原子炉冷却材の流出

柏崎刈羽原子力発電所6号及び7号炉に係る新規制基準適合性審査の視点及び確認事項（運転停止中原子炉における燃料損傷防止対策の有効性評価：原子炉冷却材の流出）

第 7.4.3-1 図 「原子炉冷却材の流出」の重大事故等対策の概略系統図(1/2)
(原子炉停止時冷却系統構成失敗)

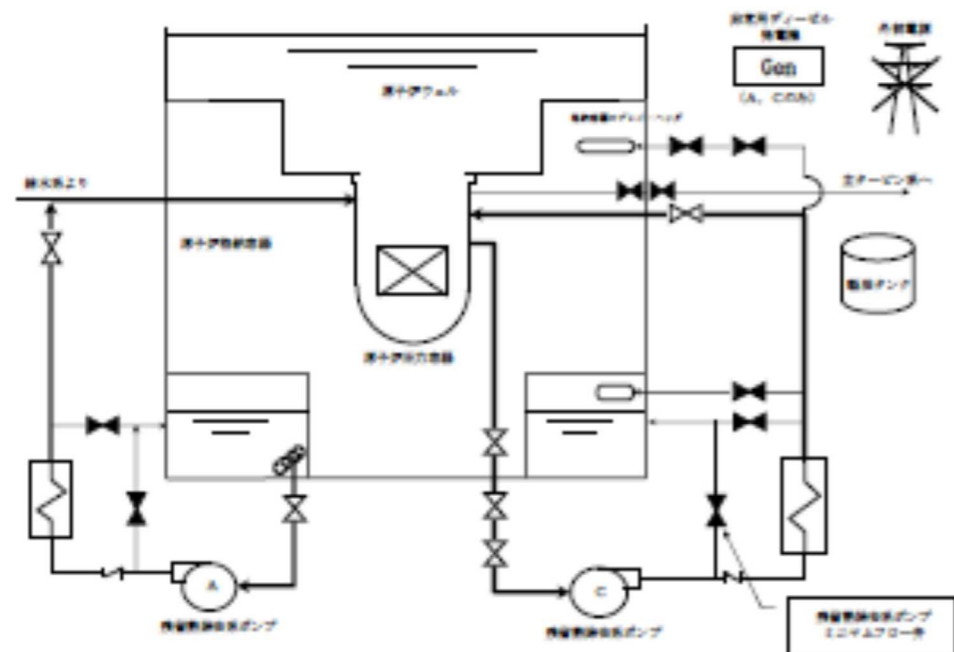
<p>（vii） 上記の対策も含めて本運転停止中事故シーケンスグループにおける手順及びその着手の判断基準が「重大事故の発生及び拡大の防止に必要な措置を実施するために必要な技術的能力」と整合していることを確認する。</p>	<p>（vii） 上記（vi）で確認したとおり、本運転停止中事故シーケンスグループにおける手順及びその着手の判断基準は、追補1「5. 重大事故の発生及び拡大の防止に必要な措置を実施するために必要な技術的能力」の内容と整合が図られていることを確認した。また、その手順を踏まえて、使用する重大事故等対処設備（常設、可搬、計装）については、「第7.4.3-1表 「原子炉冷却材の流出」の重大事故等対策について」で明確にされていることを確認した。</p>
<p>（設置許可基準規則第37条 解釈）</p> <p>第37条（重大事故等の拡大の防止等） （炉心の著しい損傷の防止）</p> <p>1-4 上記1-2(a)の「十分な対策が計画されており」とは、国内外の先進的な対策と同等のものが講じられていることをいう。</p> <p>2) 対策について、国内外の先進的な対策と同等なものであるか。</p>	<p>2) ※ 「運転停止中原子炉における燃料損傷防止対策の有効性評価」においては、要求されていない。</p>
<p>3) 対策の概略系統図は整理されているか。</p> <p>（i） 対策の概略系統図において、対策に係る主要機器・配管・弁が明示されているか確認する。</p>	<p>3) （i） 残留熱除去系（低圧注水モード）による原子炉圧力容器への注水に関連する設備として、残留熱除去系、サプレッション・チェンバ・プール及びこれらを接続する配管や弁が概略系統図に示されていることを確認した。また、安定状態に向けた対策のうち、残留熱除去系（原子炉停止時冷却モード）による原子炉圧力容器からの除熱に関連する設備として残留熱除去系、残留熱除去系熱交換器等が、配管、弁を含め概略系統図に示されていることを確認した。</p>

第7.4.4-1図 「反応度の誤投入」の対応手順の概要

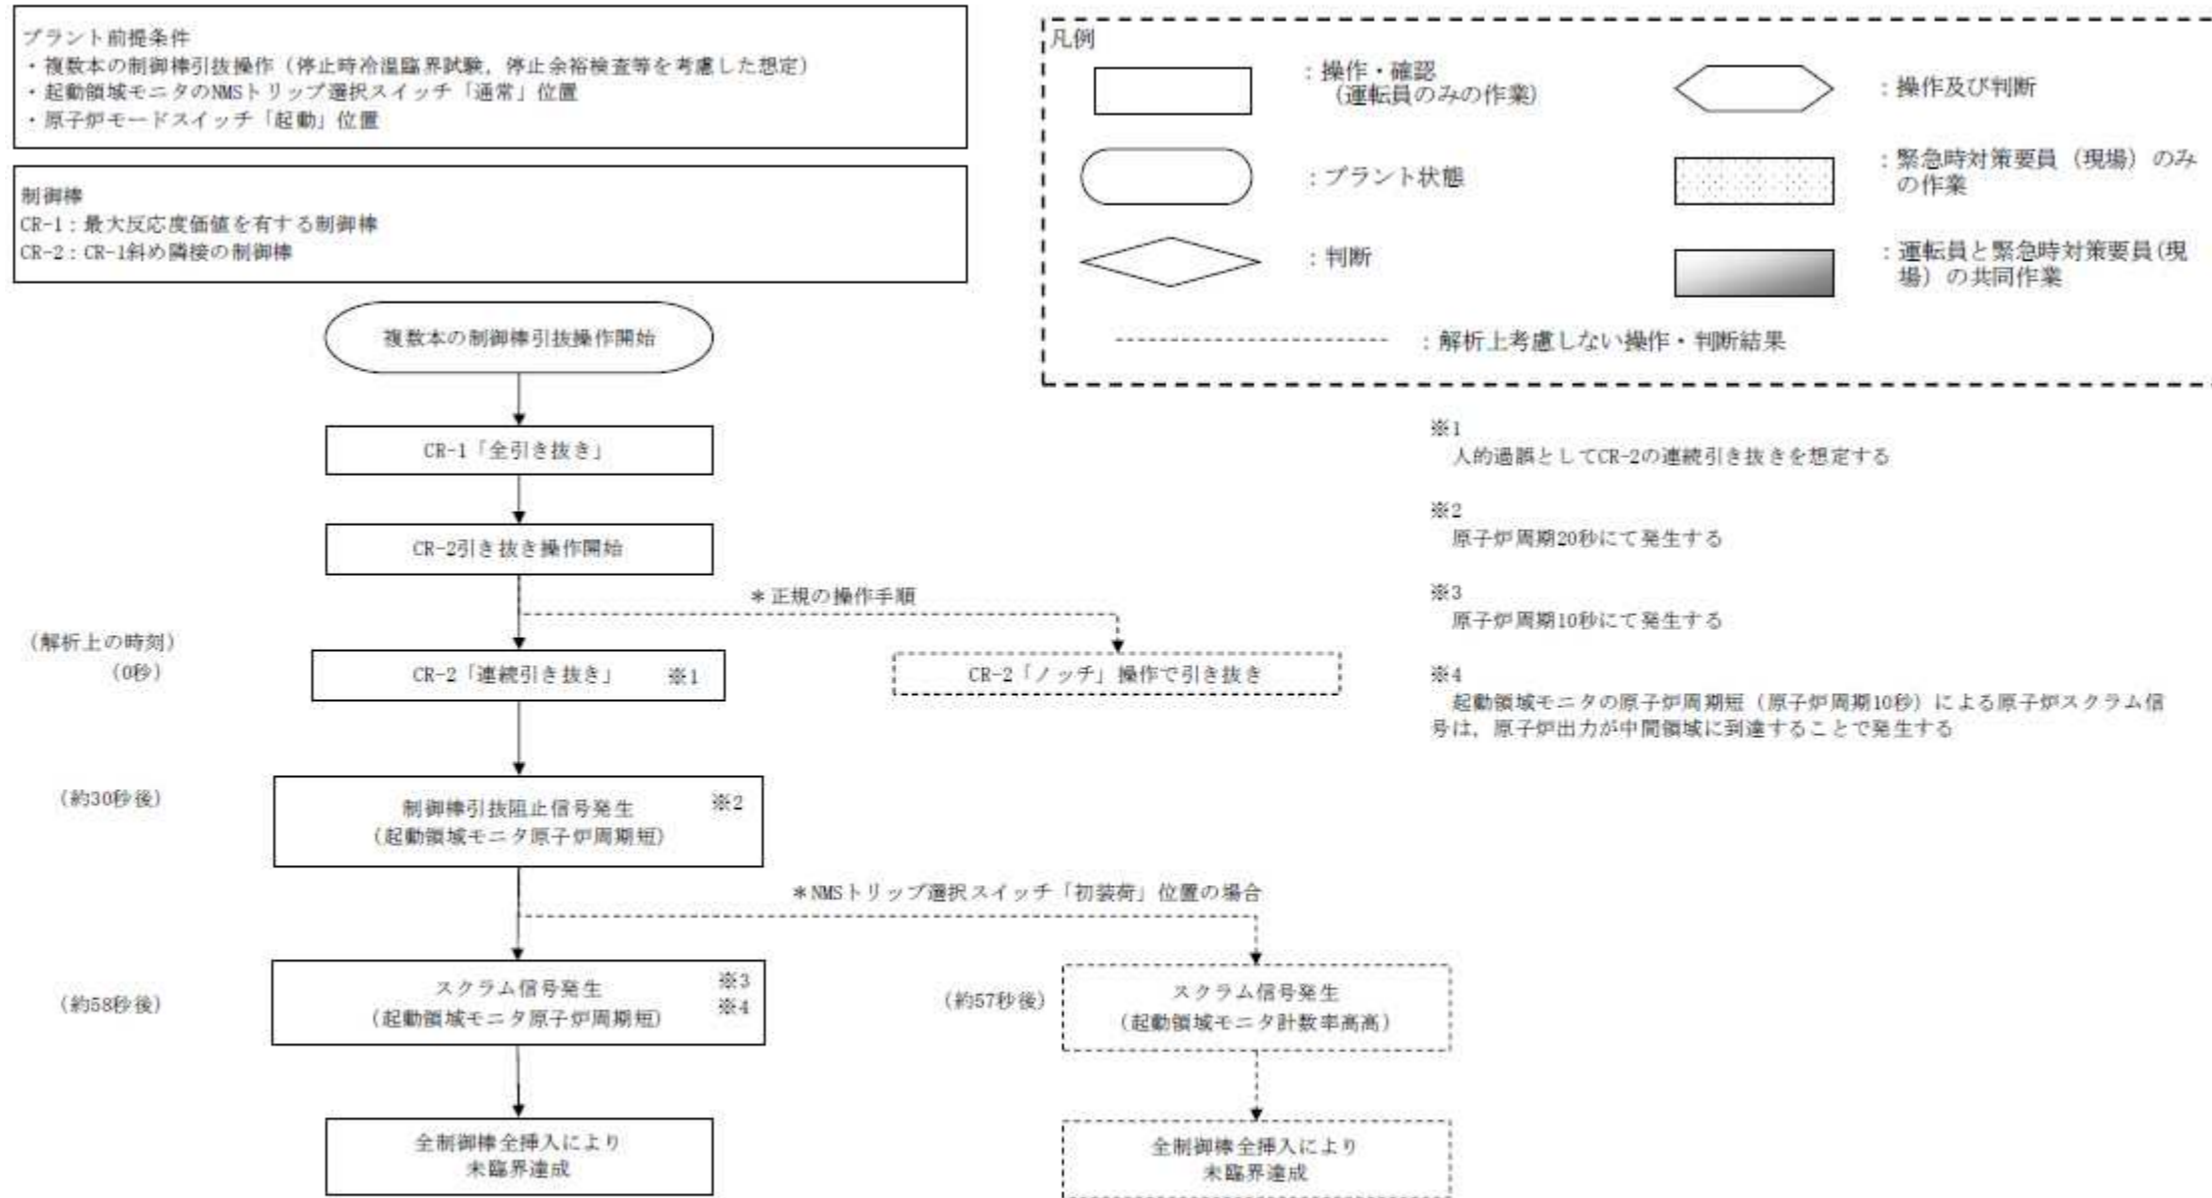
審査の視点及び確認事項	確認結果（柏崎刈羽6、7）
<p>4) 対応手順の概要は整理されているか。</p> <p>(i) 対応手順の概要のフローチャートで、想定される事象進展や判断基準等との関係も含め、明確にされていることを確認する。</p> <p>① 対応手順の概要フロー等において、運転員等が判断に迷わないように、その手順着手の判断基準が明確にされていることを確認。</p> <p>記載要領（例）</p> <ul style="list-style-type: none"> 事故シーケンスの対応手順の概要（フロー）について、実際の手順上の設定と解析上の設定がわかるように記載。 評価上、期待するもののみならず、回復操作や期待しない操作等についても記載。この際、回復操作や期待しない操作等については、評価上は考慮しないことが明確であるように記載。 <p>(ii) 事象進展の判断基準・確認項目等が明確に示されていることを確認する。</p> <p>① 対策については、有効性評価上期待している対策だけでなく、「重大事故等防止技術的能力基準説明資料」との整合を踏まえ、自主対策設備による手順も含めて実施する対策を網羅的に含めていることを確認。</p>	<p>4)</p> <p>(i) 対応手順の概要フローについて、以下のとおり確認した。</p> <p>① 「第7.4.4-1 図「反応度の誤投入」の対応手順の概要」において、想定される事象進展が明確にされるとともに事象進展に沿った判断項目、操作確認項目等が示されていることを確認した。</p> <p>なお、重大事故等対策はすべて自動で作動するため、対応に必要な手順はないが、スクラム動作後の原子炉の状態確認が必要であることを確認した。</p> <p>(ii) 事象進展の判断基準等について、「第7.4.4-1 図「反応度の誤投入」の対応手順の概要」及び「7.4.4.1(3)燃料損傷防止対策」において以下のとおり明確にされていることを確認した。</p> <p>① 運転停止中事故シーケンスグループ「反応度の誤投入」に係る判断基準・確認項目等</p> <p><u>制御棒の引き抜きを自動阻止</u>：起動領域モニタの原子炉周期短信号（原子炉周期20秒）により制御棒の引き抜きの阻止機能は自動作動することを確認した。</p> <p><u>原子炉自動スクラムによる制御棒全挿入</u>：起動領域モニタの原子炉周期短信号（原子炉周期10秒）の発生及び原子炉出力が中間領域に到達することにより自動作動することを確認した。</p>
